“LICITACIÓN PÚBLICA EJECUCION DE OBRAS CIVILES PARA ASCENSORES ESTACIONES NEPTUNO - PARQUE O’HIGGINS-EL LLANO-TOESCA Y LO OVALLE DE METRO DE SANTIAGO”

SEGUNDO SET DE PREGUNTAS Y RESPUESTAS

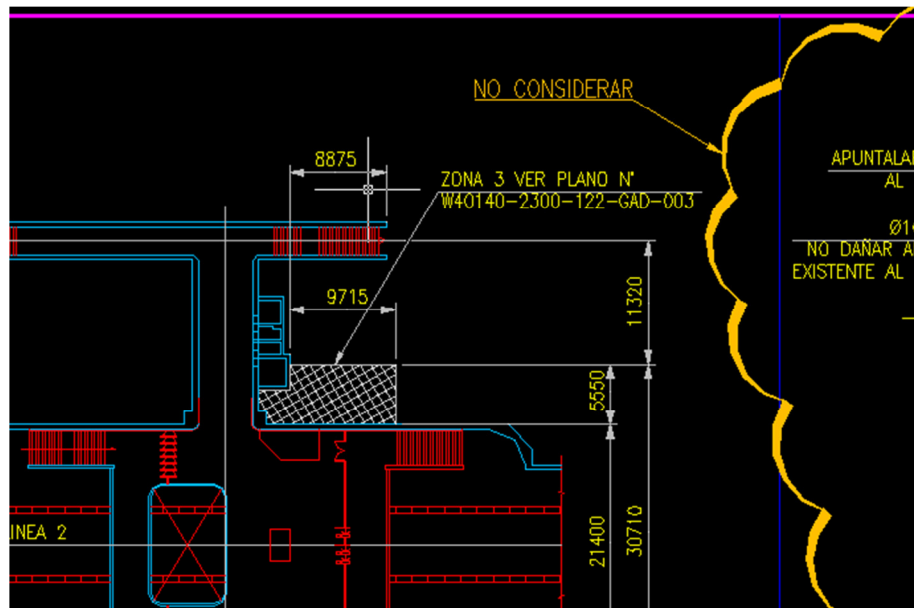
24. Se debe considerar Acero a63-42 soldable?, el proveedor tiene un mínimo de fabricación por cada medida que excede o requerido para las estaciones, se cancelará el excedente de la fabricación o es posible utilizar acero normal?

R: Si se debe considerar acero soldable. La partida debe considerar todos los costos asociados.

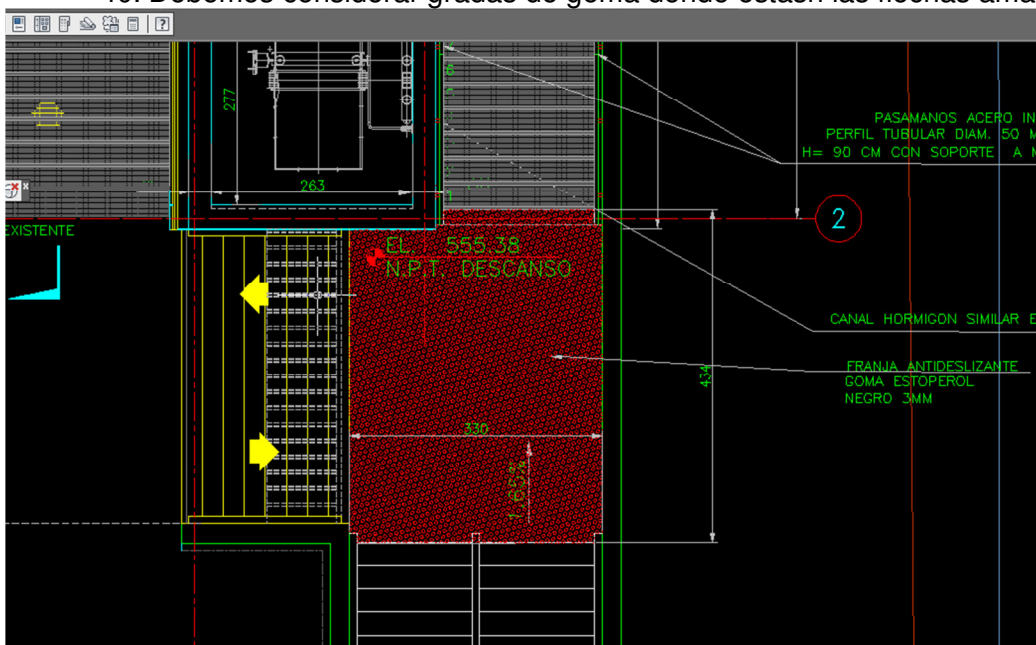
37. El método constructivo detallado indica que la armadura debe ser soldada en los empalmes, es posible utilizar otra modalidad?

R. : Puede ser traslapo convencional de un largo igual a 65 veces el diametro, o manguitos , entendiend que son alternativas de un mismo costo cualquiera de ellas.
